ALEGACIONES AL ANTEPROYECTO

Adecuación, reforma y conservación del corredor del Norte. Autovía A-1. Tramo: Madrid-El Molar, p.k. 12,0 al 47,0. Clave: AO-M-0071

TRAMO DE LAS ALEGACIONES PRESENTADAS: P.K. 24+200 y 27+500 (Urb. Fuente del Fresno – Urb. Club de Campo).

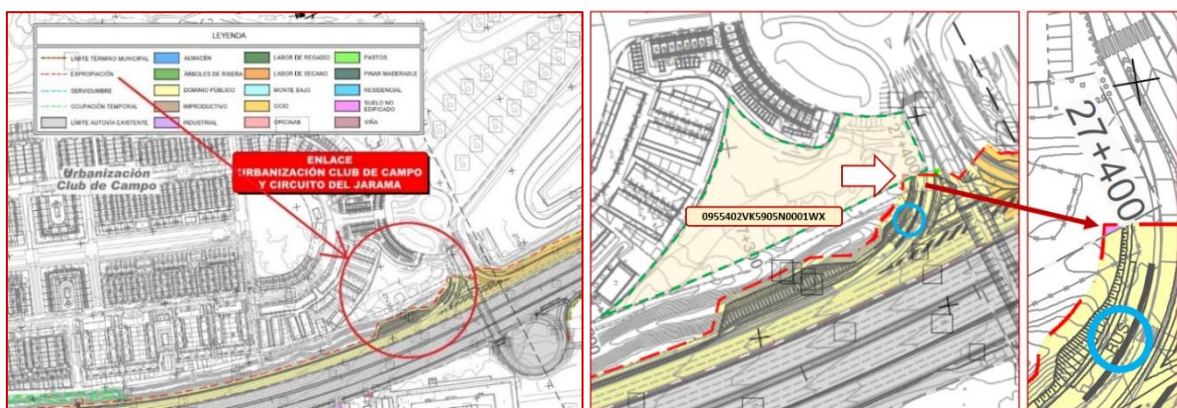
EXPOSICIÓN: Actualmente, la parada de autobús con código 6720 (sentido Madrid) en Club de Campo, está debajo del puente de conexión al Club de Campo.

El anteproyecto pretende mover la parada al P.K. 27+400 y dejarla ubicada en la curva dentro del ramal de incorporación a la vía de servicio perjudicando, al concentrar en un punto estrecho y con poca visibilidad, el movimiento de los vecinos de la urbanización, de todos los vehículos que se incorporan a la vía de servicio y el tránsito de peatones y usuarios del medio de transporte.

Obsérvese que el anteproyecto pretende que entren en la rotonda de la plaza Antonio Cabezón, situada en una zona residencial con un único carril de entrada y salida, todas las líneas de autobuses con sentido Madrid, vecinos de tres urbanizaciones: Club de Campo, Fuente del Fresno (si se cierra el acceso por la rotonda del P.K. 24+200) y Fresno Norte, visitantes del circuito del Jarama, de la Real Sociedad Hípica Española y vehículos que necesiten hacer un cambio de sentido por error o porque quieran acceder al colegio o a los comercios del lateral derecho sentido Madrid.

SOLICITUD: La EUC y AVACC no están de acuerdo con la nueva disposición que se muestra en el anteproyecto y solicitan que la parada se sitúe en Avda. Federico Chueca cerca del edificio Centro Cívico-Social de Club de Campo, ubicación muy próxima a la del anteproyecto y donde actualmente para la línea 166. Esta mejor ubicación ha sido solicitada por los vecinos en varias ocasiones porque mejoraría la visibilidad y la seguridad de los usuarios que utilizan el transporte público. Además, se evitaría la congestión de vehículos que quieran acceder a la urbanización dado que la situada en el anteproyecto obliga a que los autobuses deban girar por la primera rotonda de la plaza Antonio Cabezón.

Izquierda: según el anteproyecto, se obligará a los autobuses que hagan el giro en la plaza Antonio Cabezón perjudicando el acceso a la urbanización. Centro: Solicitamos que la parada esté ubicada en la Avda. Federico Chueca (flecha) cerca del Centro Cívico-Social de Club de Campo. Derecha: Ya existe la parada de la línea 166 y la calle es larga con notable visibilidad.

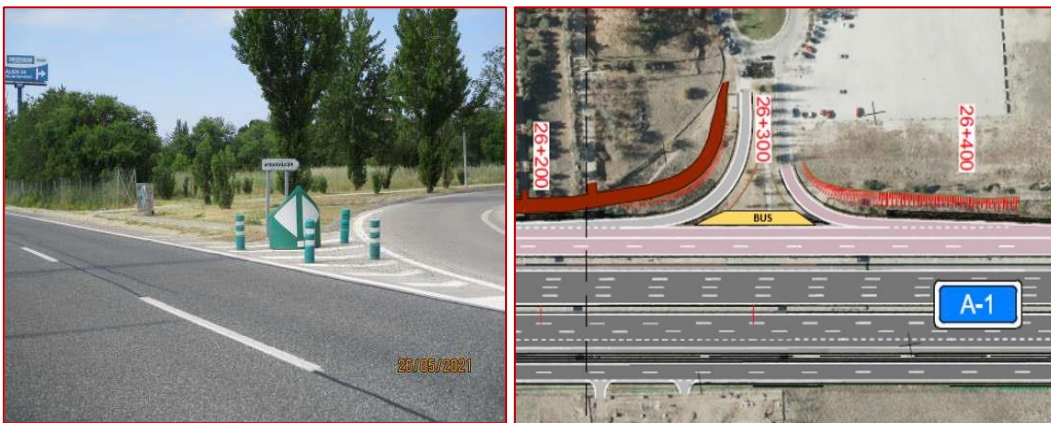
EXPOSICIÓN: En el P.K. 26+300 se sitúa un punto de alta densidad de vehículos y población en horario de entra y salida escolar al haber un colegio con todas las etapas de educación obligatoria, educación infantil y bachillerato (0-18 años). Además, están previstos varios planes urbanísticos como el de CLUB DE CAMPO SUR (PGOU 2015 de San Sebastián de los Reyes, PLA-040806-0006R_0) y el plan aprobado por la Comunidad de Madrid de viviendas con precio de alquiler limitado (VPPL) (BOCM N.º 15 del 19 enero 2021, pág. 19. Lote 2. Parcela 14. C/ Hoces de Duratón 8. Ref. catastral 0849201VK5904N0001QT. Número de expediente de la CAM: CD-01-2020).

Actualmente los alumnos no pueden utilizar el transporte público para acercarse al colegio lo que provoca largas filas de automóviles en la vía de servicio de la A-1 y en las vías de acceso y salida del colegio. La parada de autobús más cercana está en el P.K. 26+000 y no tiene un acceso peatonal habilitado lo que hace peligrosa su utilización.

Nueva parada de autobús para dar servicio a alumnos, padres y trabajadores del colegio.

SOLICITUD: La EUC y AVACC solicitan el establecimiento de una nueva parada de autobús en el P.K. 26+300 como puede observarse en la imagen. De esta forma, los alumnos, padres y trabajadores del colegio podrían utilizar el transporte público fácilmente y reducir la densidad de vehículos de la zona. La parada de autobús podría utilizarse en horario escolar por interurbanos y rutas escolares y aumentar el uso según vaya siendo el desarrollo urbanístico de la zona.
